СВОДКА ОТЗЫВОВ

на первую редакцию проекта национального стандарта ГОСТ Р ИСО 20567-1 «Материалы лакокрасочные. Определение стойкости покрытий к каменной крошке. Часть 1. Испытание многократными ударами»

Приложение С

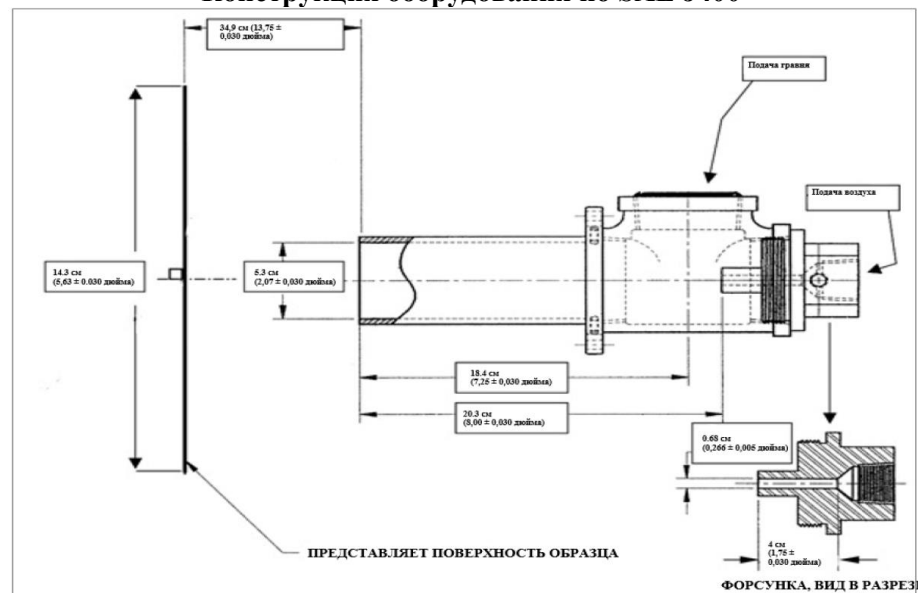
1. Допускается проведение удара под углом 90 ° между осями струи и образцом. Для этих целей, в качестве защитного кожуха (12) следует применять приспособления для закрепления образцов.
 2. Допускается применение оборудования, по SAE J400 (Приложение С) с использованием параметров испытаний, указанных в данном стандарте и применением приспособления для крепления образца.
- Дополнить стандарт приложением С:

содержание идентичного стандарта не допускается.
